改善箇所説明図

改善の内容

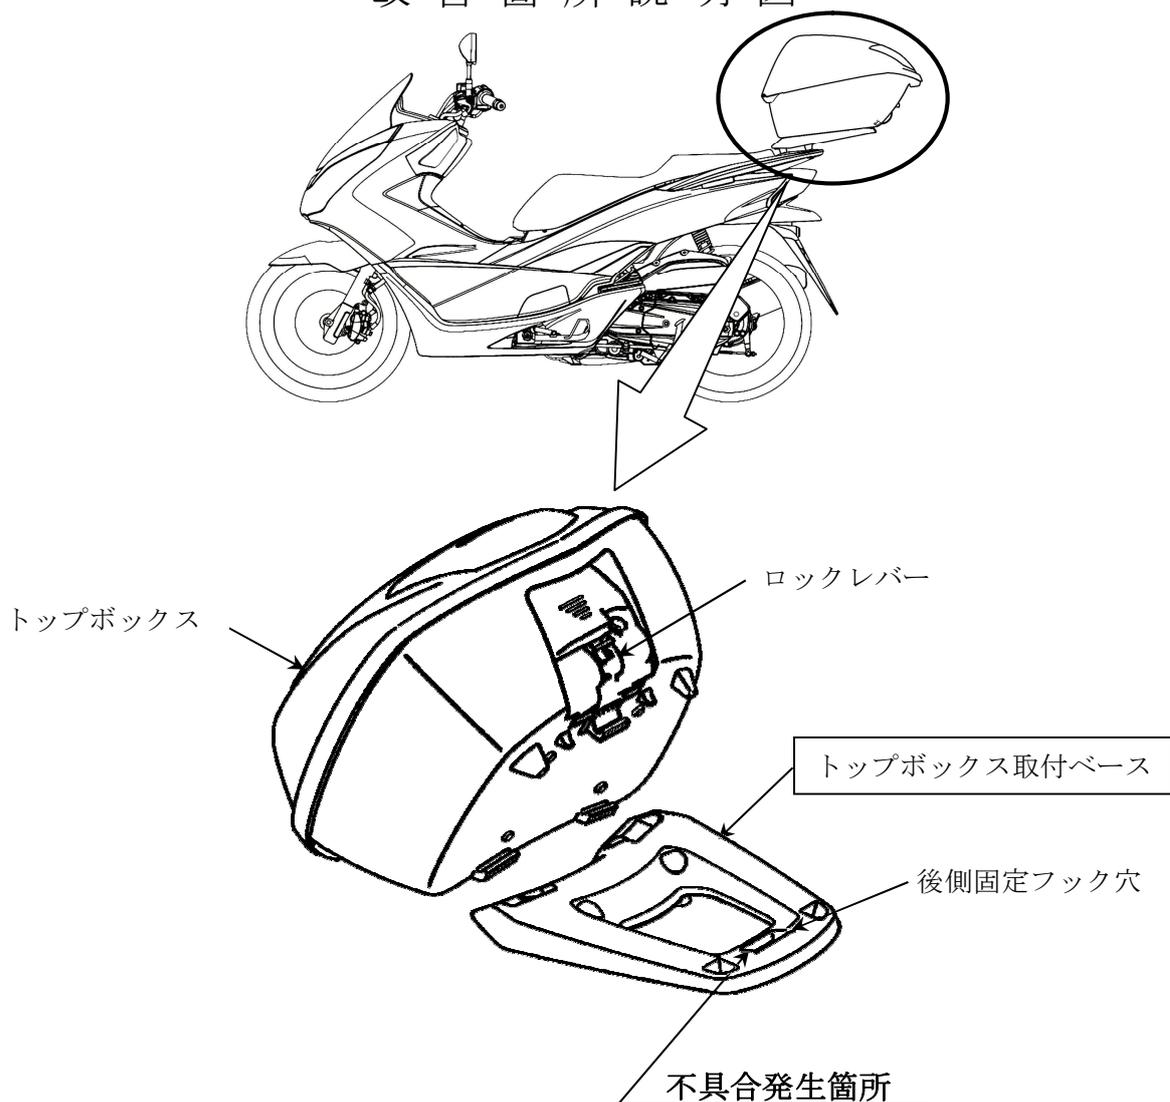
後付け用品として販売したトップボックス取付ベースにおいて、トップボックスを固定する後側固定フック穴位置が不適切なため、トップボックス取付ベースとトップボックス間に隙間がある状態でロックレバーを操作すると、トップボックスが確実に固定されない場合がある。そのため、そのままの状態で使用を続けると、段差乗り越え等の際にトップボックスが脱落し、他の交通の妨げになるおそれがある。

改善前	改善後
トップボックス取付ベース裏側  凸形状の識別なし	トップボックス取付ベース裏側  凸形状の識別あり

全車両、トップボックス取付ベースを対策品と交換する。なお、対策品の供給に時間を要することから、当面の暫定措置として、使用者に不具合内容の周知を行い、販売店にて取付ベースとトップボックスに隙間がない状態でトップボックスを取り付け、ロックレバーを結束バンドで固定し、取付ベースに結束バンドを切らない旨のシールを貼り付ける。

識別：トップボックス取付ベースに黄色の識別ラベルを貼付する。
